Keuringsverslag van een elektrische laagspanning- en zeer lage spanningsinstallatie

NIET CONFORM

Straatnaam Louwijn
Huisnummer 56
Busnummer
Postcode 1730
Gemeente ASSE
Land België

Controlebezoek van een oude huishoudelijke elektrische installatie van een wooneenheid bij verkoop op vraag van de verkoper volgens (KB 08/09/2019) - AREI Boek 1- 8.4.2. en 8.2.1. en 4.2.4.3.

Afbeelding schakel- en verdeelbord:

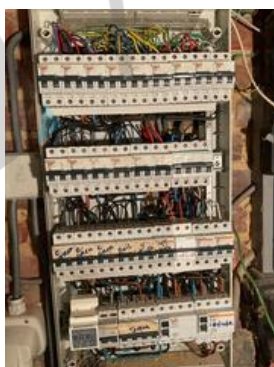
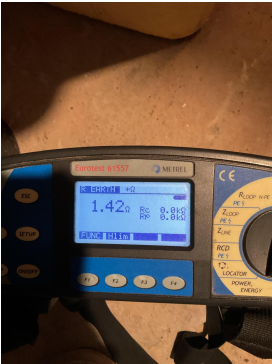
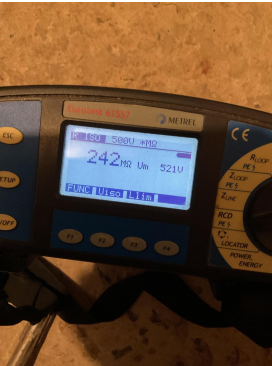
- I3.08 Een demonteerbaar aansluitstuk (aardingsonderbreker) dient aangebracht te worden in de aardgeleider teneinde de meting van de aardweerstand mogelijk te maken. (Boek 1 Onderafdeling 5.4.3.5.)

- I3.09 Een demonteerbaar aansluitstuk (aardingsonderbreker) moet steeds gemakkelijk bereikbaar zijn. (Boek 1 Onderafdeling 5.1.5.1. en 5.4.3.5.)
- I4.04 De beschermingsgeleiders zijn niet verdeeld over de ganse installatie. (Boek 1 Onderafdeling 5.3.5.3.G. en 5.4.3.1.)

- I5.13 De nominale spanning dient duidelijk vermeld te worden op een oordeelkundig gekozen plaats. (Boek 1 Onderafdeling 3.1.3.3.)
- I6.04 Een afzonderlijke differentieelstroombeschermingsinrichting met een gevoeligheid van 30mA is te plaatsen voor installaties van badkamer, wasmachine, vaatwas, droogkast en/of gelijkaardige toestellen. Deze dient ondergeschikt te zijn aan de hoofddifferentieelstroombeschermingsinrichting (Boek 1 Onderafdeling 7.1.4.1. en 4.2.4.3.)

- I6.09 (Installaties voor 1/10/1981) Er is geen bescherming door een differentieelstroombeschermingsinrichting met een gevoeligheid van max 30mA voorzien voor contactdozen zonder aardpen. (boek 1 afdeling 8.2.1 punt 6)

- I8.07 Leidingen zijn te bevestigen met aangepaste bevestigingsmiddelen. (Boek 1 Onderafdeling 5.2.2. en 5.2.9.)
- I8.08 De geleiders van het type VOB moeten in daarvoor bestemde buizen, kabelgoten geïnstalleerd worden. (Boek 1 Onderafdeling 5.2.9.3. en 5.2.9.6.)

- I8.14 Elektrische leidingen zijn niet ingevoerd, zodat een continue bescherming verzekerd is. (Boek 1 Onderafdeling 5.2.6.1.)
- I8.15 Het gebruik van verdeelstekkers is enkel toegelaten bij aansluiting van snoeren op de vaste installatie, vaste aansluiting is dus verboden. (Boek 1 Onderafdeling 5.2.6.2.)

18.21 Kabeldoorvoeren uit te voeren met wartels of gelijkwaardig bescherming (Boek 1 Onderafdeling 5.2.6.1.).

19.02 Schakelaar, contactdoos of aftakdoos herschikken en opnieuw bevestigen. (Boek 1 Onderafdeling 1.4.1.3.)

19.03 De verbindingen dienen verwezenlijkt te worden in borden, verbindings- of aftakdozen, aan de klemmen van schakelaars, contactdozen of verlichtingsarmaturen. (Boek 1 Onderafdeling 5.2.6.1.)
